ENQUETE PUBLIQUE
portant sur la demande d'autorisation environnementale au titre de la loi sur l'eau
relative au projet d'aménagement de la RN 57
sur la section comprise entre les Boulevards à Besançon et la commune de Beure

PROCES-VERBAL DE SYNTHESE DES OBSERVATIONS

MÉMOIRE EN RÉPONSE DU MAÎTRE D'OUVRAGE AU PV DE SYNTHÈSE DE L'ENQUÊTE PUBLIQUE

**ZOOM SUR LES AMENAGEMENTS PAYSAGERS PREVUS AU DROIT DU PASSAGE A NIVEAU
(SOURCE : EGIS)**

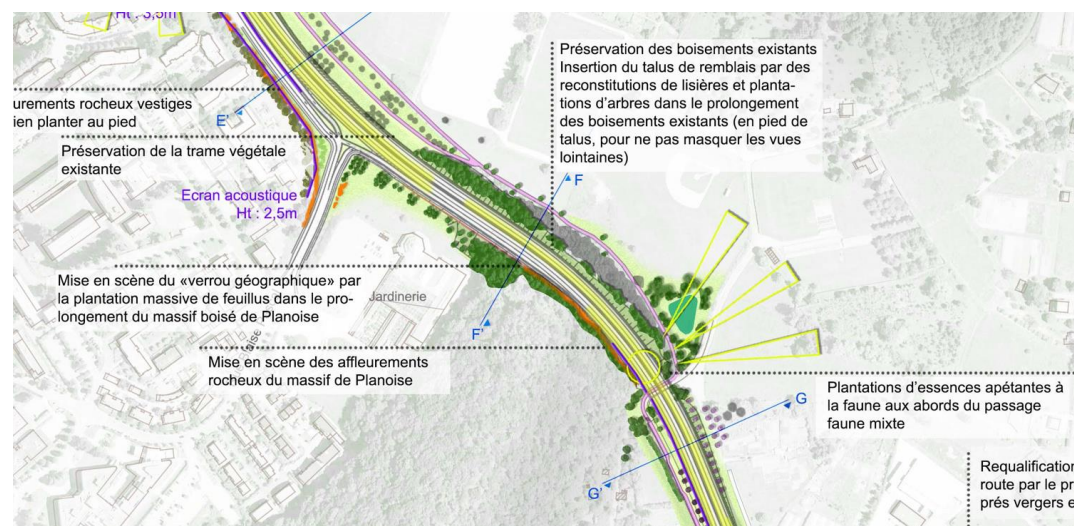
➤ **Le projet impacte la continuité écologique entre la Roche d'Or et la ZNIEFF.**

Dans le cadre du projet, il est prévu de le requalifier pour en améliorer l'attractivité. L'objectif est donc de rendre ce passage inférieur plus attractif pour la traversée de la faune et de le sécuriser pour les chiroptères, sans modifier le gabarit de l'ouvrage (qui est déjà confortable).

- Plantation de haies pour guider la faune vers le passage ;
- Diminution de l'éclairage de cette zone au minimum avec un dispositif d'éclairage à détection de mouvement LED orangées (uniquement en présence de véhicules ou de piétons), pour favoriser le passage des chiroptères ;
- Remplacement du garde-corps métallique par une palissade en bois opaque de 1,20 m descendant sur les murs sur 76 mètres linéaires. Cette mesure est plus adaptée pour guider les chiroptères (voir MR21) ;
- Dépose de l'enrobé sur la partie trottoir, suivi de terrassement, puis mise en place d'au moins 20 cm de terre sur un tapis de coco avec la présence d'un drain pour que la terre soit au même niveau que l'enrobé existant. Ensuite, la terre sera ensemencée avec des espèces rustiques adaptées à l'ombre. Pour la partie la plus sombre de l'ouvrage (au centre), des andains et des abris réguliers seront aménagés afin

de structurer le paysage à petite échelle et de permettre le déplacement des micromammifères à couvert ;

- Plantation de végétation basse de part et d'autre de l'ouvrage et mise en place d'andains pour guider la faune.
- Implantation d'un bassin d'écroulement à proximité directe de ce passage pour favoriser son attractivité et le guidage de la faune vers ce passage.
